Odpowiedzi na pytania potencjalnych oferentów z dnia 8 listopada 2021 r.

Dotyczy: Zapytania ofertowego nr 01/HGS/2021 na wykonanie otworu kierunkowego Chochołów GT-1 w miejscowości Chochołów, gmina Czarny Dunajec, powiat nowotarski w obrębie obszaru górniczego "Chochołowskie Termy"

Plan: Plan #1

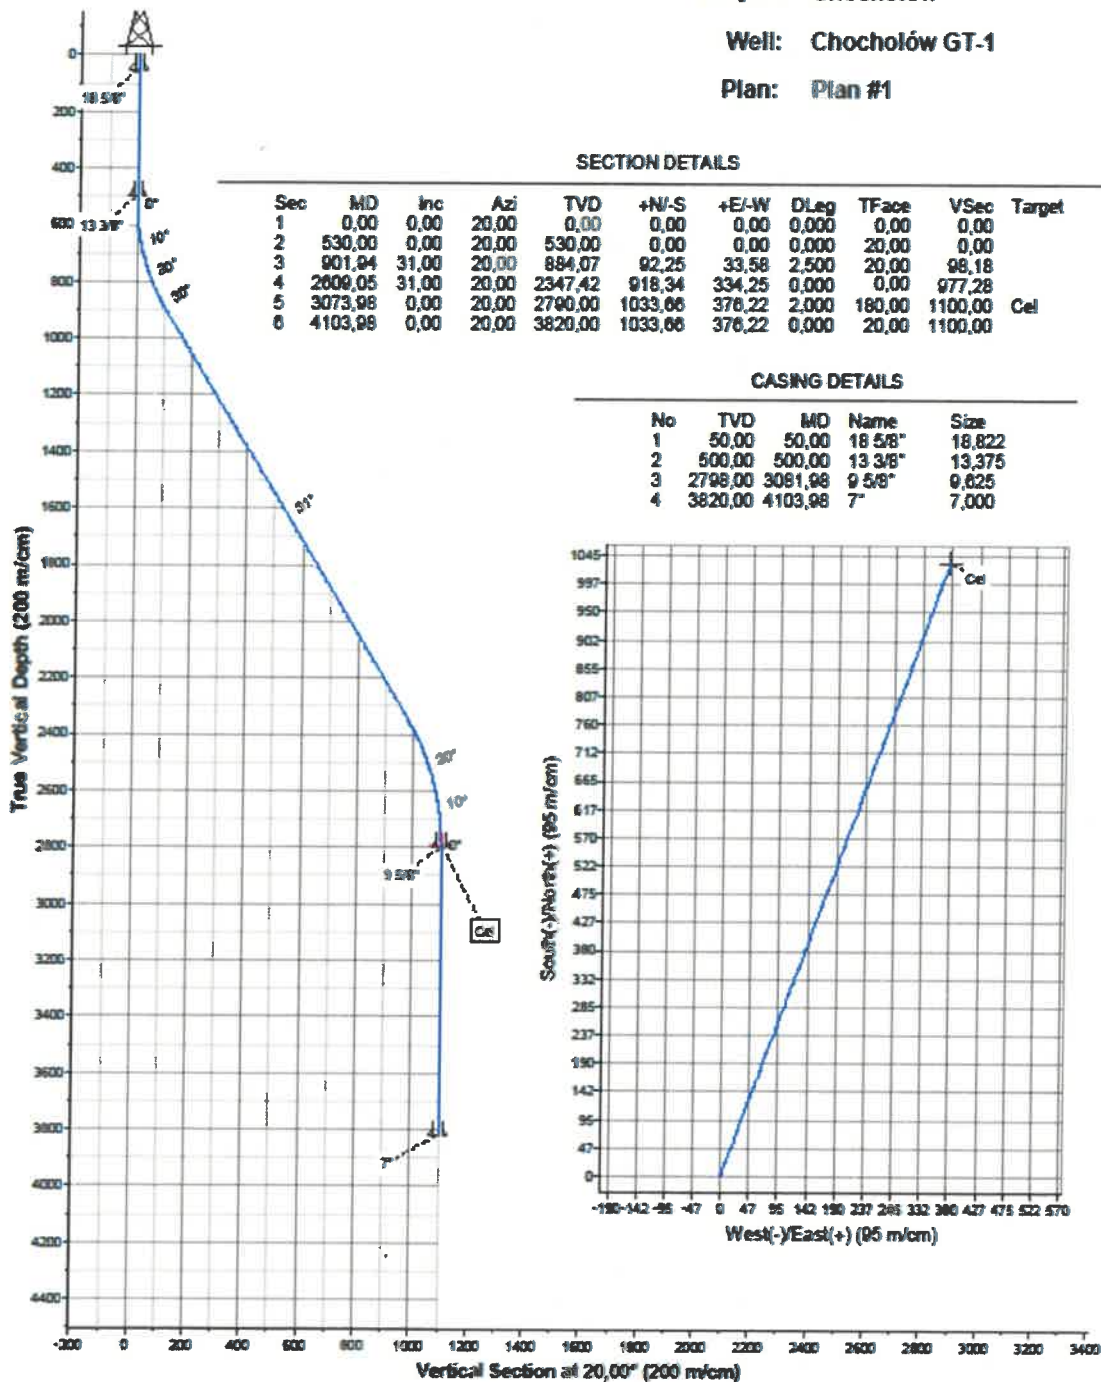
Czy Zamawiający dopuszcza zmianę trajektorii zgodnie z załączonym planem? Trajektorii spełnia wymagania zawarte w 11_Specyfikacja_robot_do_wykonania_Chochółów GT-1.pdf na str. 3

Zamawiający dopuszcza zmianę trajektorii zgodnie z planem znajdującym się poniżej, który został uwzględniony w pytaniu.
